**DEPARTAMENTO DE ANTIOQUIA
GOBERNACION**

“POR MEDIO DE LA CUAL SE RECHAZA LA SOLICITUD DE FORMALIZACIÓN DE MINERÍA TRADICIONAL No. LKO-10391 Y SE TOMAN OTRAS DETERMINACIONES”

“(…) 3. EVALUACIÓN DEL DOCUMENTO TÉCNICO

IMAGEN DE LA SUPERPOSICION

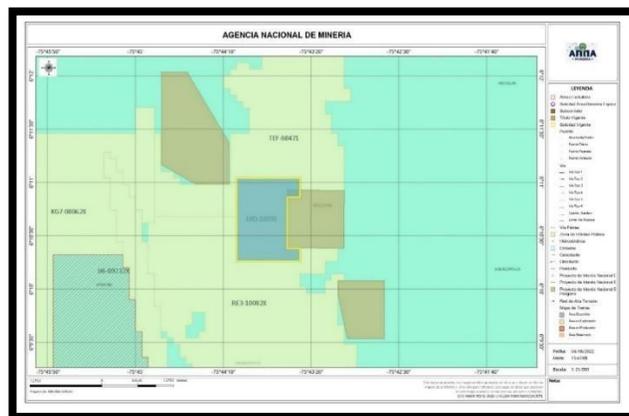
“(...) La presente evaluación técnica tiene como finalidad complementar la evaluación 2022020022106 del 29 de abril del 2022 en relación a la superposición con el título minero T962005 – cuya sociedad es ARENAS Y GRAVAS SAS en dicha evaluación se expresó que la solicitud LKO-10391, tenía una superposición de 14 celdas con un área correspondiente de 17.1494, como consecuencia de lo anterior se emitió requerimiento mediante auto 2022080097803 del 3 de agosto del 2022, sin embargo al verificar nuevamente el área de la solicitud en la plataforma de Anna minera se identificó un error involuntario el cual corresponde a dos celdas con un área 2.4498 ha.

Por lo anterior se realiza el recorte del área superpuesta

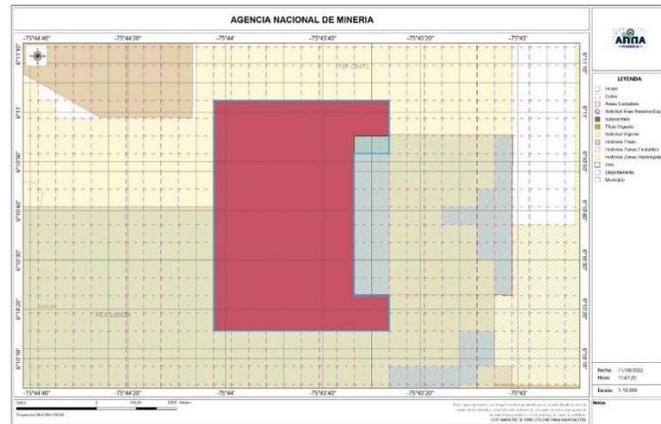
Se concluye la solicitud de formalización LKO-10391, una vez realizado el respectivo recorte continua con un área de 139.6486 delimitado por las siguientes celdas:

Así mismo se reitera que se debe realizar la liberación del polígono delimitado por las siguientes celdas

IMAGEN DE LA SUPERPOSICION

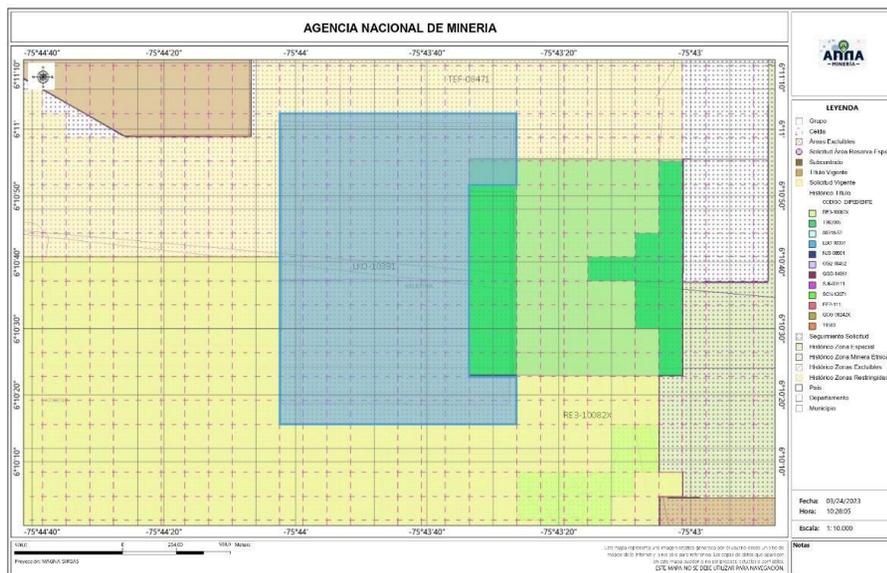
“(…) La presente evaluación técnica tiene como finalidad complementar el concepto técnico realizado el 5 de diciembre del 2022 con radicado 2022020063871 en relación a la superposición con el título T962005 – ARENAS Y GRAVAS SAS el cual presentaba superposición de las siguientes celdas:

Por lo anterior se realiza el recorte del área superpuesta y queda con un área susceptible a continuar de 137.1726 ha definido por las siguientes celdas:

Se reitera ordenar la liberación de las siguientes celdas:
